工程安全监督巡查、抽查记录回复单

工程名称	保山学院学生宿舍建设项目				
施工单位	云南保山下村建筑工程有限公司				
建筑层数	七层/八层	结构类型	框架结构	建筑面积	30012.87 m²
检查时间	2025 年 5 月 23 日	检查部位

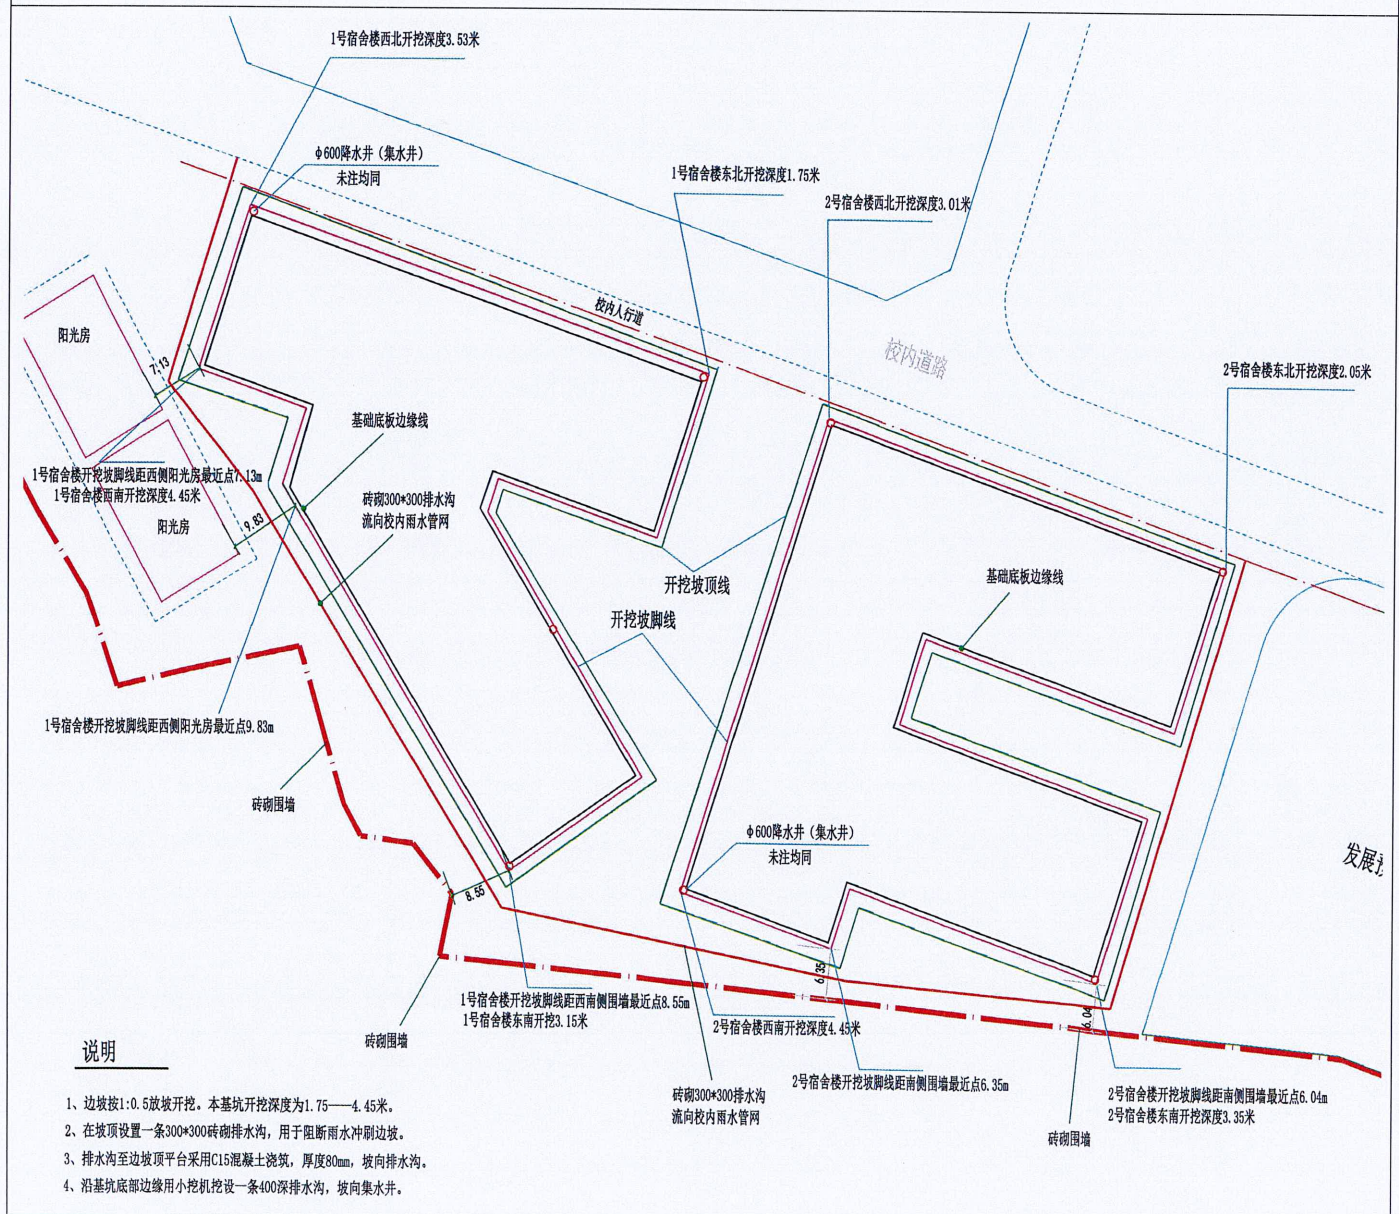
部分边坡土质较差整改前

部分边坡土质较差整改后
